VKPC 86450

Teknisk bulletin – Februari 2015

RENAULT Espace IV, Vel Satis (3.0 Dci)
Opel/Vauxhall Vectra C/Mk II, Signum (3.0 V6 CDTI)
Saab 9-5 (3.0 TiD)

SKF anpassning till materialinnehåll i packning

Tips vid byte av vttenpump

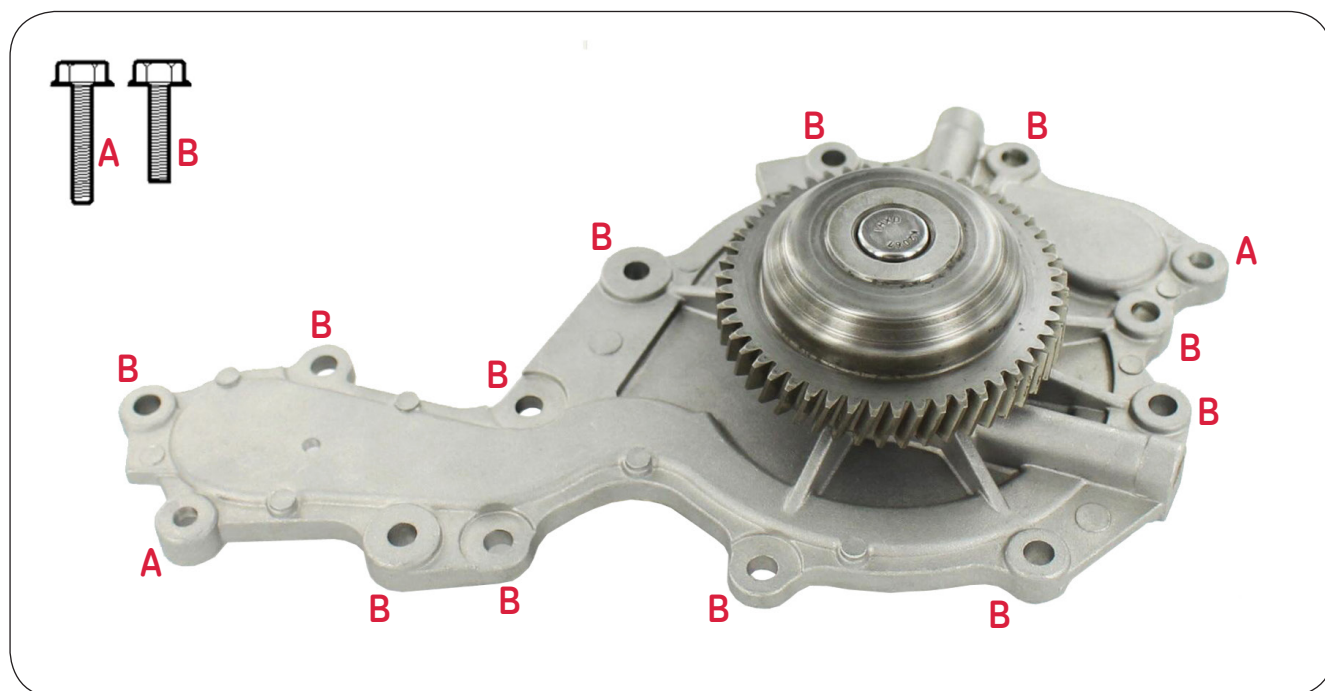
Var försiktig så att inte bultarna (A) + (B) förväxlas under montering då detta kan leda till läckage av kylvätska ut i oljetråget. Observera att efter återmontering av kamdrevskåpan kan inte läckage upptäckas.

OBS! Notera betydelsen av de två bultarnas olika längd och vikten av att montera dem på deras respektive positioner åtdragna med korrekt åtdragningsmoment. Om monteringsprocessen inte följs korrekt kan läckage uppstå.

Åtdragningsmoment::

A långa bultar = 11 Nm

B korta bultar = 11 Nm
